NOTE D'INFORMATION

N° 80-01 GX

VÉHICULES

GSA

CX. 84-16

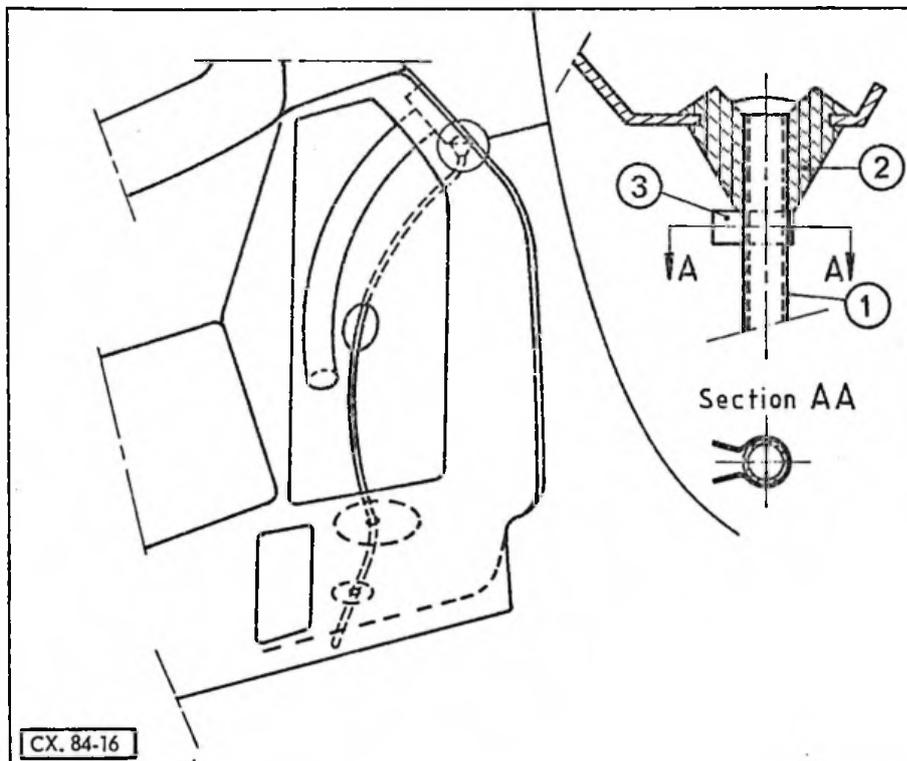
Il est possible d'adapter un tube d'écoulement sur une tubulure de remplissage d'essence qui n'en possède pas, en réalisant le montage ci-dessous.

- Après avoir enlevé le bouchon et obturé l'orifice de la tubulure pour éviter toute pollution, percer un trou $\phi = 10,5$ mm à la partie inférieure du seuil.
- Enfiler le tube nylon (1) équipé de l'œillet caoutchouc (2) et de l'agrafe (3)
- Appuyer fortement sur le tube et sur la partie centrale de l'œillet pour mettre celui-ci en place.

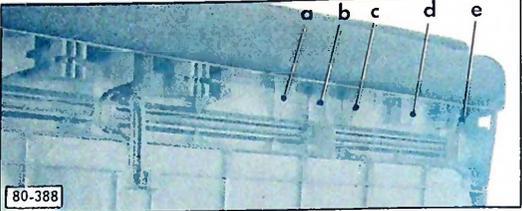
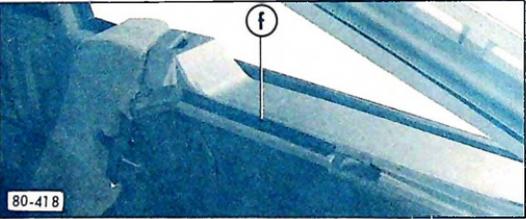
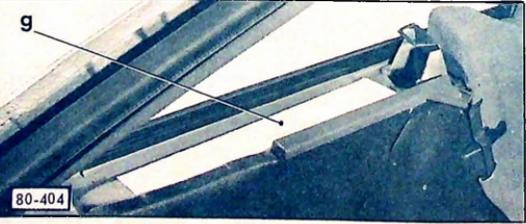
a) Tablette arrière : bruits divers :

CAUSES	REMÈDES
- Vibration des tringles d'accrochage.	<p><i>1ère possibilité :</i> C'insérer les tringles d'accrochage afin d'obtenir un appui constant sur la cloison b</p> <p><i>2ème possibilité :</i> Supprimer les goussets intermédiaires(a, b, c, d, e)</p>  <p>80-388</p>

- Grincement de la tablette sur ses supports	<p>- Adjontion de tissu adhésif (f) sur les supports de tablette.</p>  <p>80-418</p>
- Grincement de la garniture de passage de roue supérieure sur le passage de roue.	<p>- Adjontion de tissu adhésif (g) entre garniture et tôle supérieure de passage de roue.</p>  <p>80-404</p>

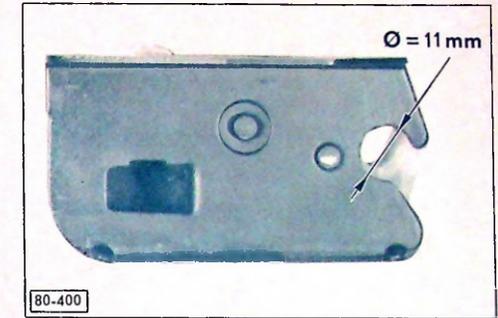
Grincement dû à l'interférence des flancs du boîtier de serrure avec la gâche.

- Élargir le passage de la gâche sur le boîtier à l'aide d'une meule crayon, pour obtenir comme ci-contre un logement $\phi = 11$ mm

PIED ARRIÈRE

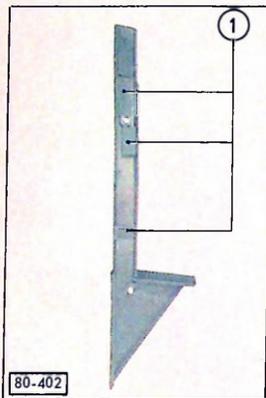
- Grincements ou vibrations des garnitures.

Remède : Adjonction de cales en mousse **1** afin que chaque garniture soit en contrainte.

80-422

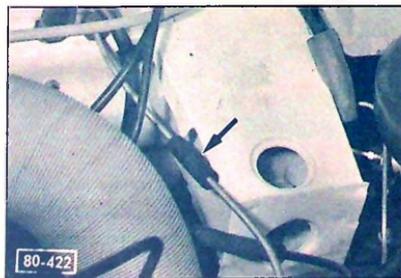
- Vibration de la commande de starter sur le bras d'extension avant gauche.

Remède : Adjonction d'un manchon caoutchouc isolant sur la gaine (longueur 80 mm minimum).

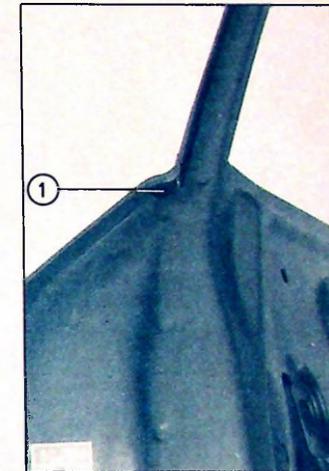
- Sifflements d'air

- 1) S'assurer d'une bonne portée du joint d'étanchéité sur l'encadrement de glace.
- 2) S'assurer que l'extrémité supérieure arrière de l'aile avant ne soit pas plus basse que le panneau extérieur de porte.
- 3) Obturer avec un mastic la jonction **1** du panneau de porte avec l'encadrement.

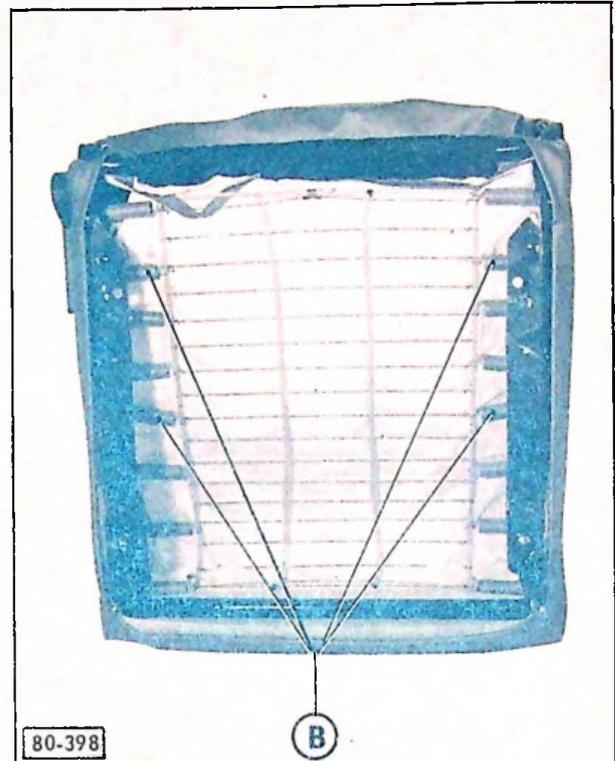
- Décollément des adhésifs.

- Remplacer les bandes adhésives par de la laque noire satinée référence AC 227.

- Décoller les adhésifs restant
- Nettoyer les traces de colle à l'alcool
- Maroufler
- Poncer, nettoyer et peindre une bande de 45 mm de large.
